Lausunto Päivärinteen ranta-asemakaavaluonnoksesta

Asia: Lohja, Päivärinteen ranta-asemakaava, OAS ja kaavaluonnos

PALAUTE PÄIVÄRINTEEN RANTA-ASEMAKAAVAN OSALLISTUMIS- JA ARVIOINTISUUNNITELMASTA

Kuva 1

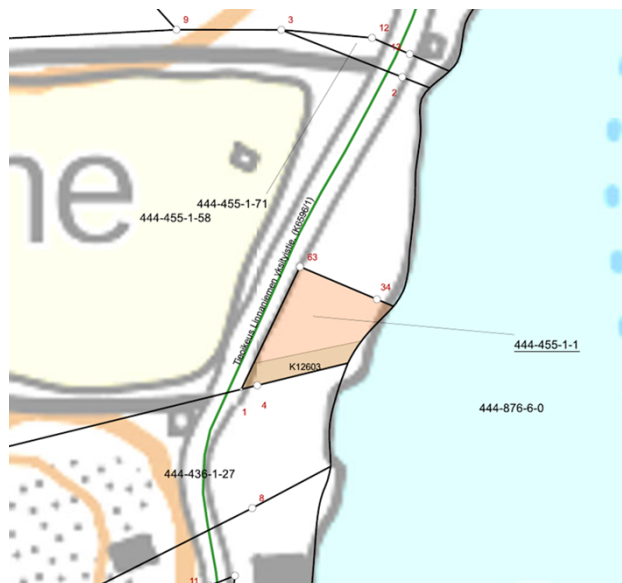
Kaava-alueen ranta-aluetta on muokattu, ja sekä kasvillisuus että puusto on poistettu. Rannalla on myös laiturirakennelma (kuva 1). Kaava-alueen eteläpuolella on lisäksi kiinteistö 444-455-1-1 käytössä yksityisenä venevalkama-alueena Lohjanjärvelle pääsyä varten. Kiinteistön 444-455-1-1 eteläosassa sijaitsee aiempi kiinteistölle 444-455-1-52 Karila perustettu venevalkamaoikeus 000-2009-K12603 (kuva 2).
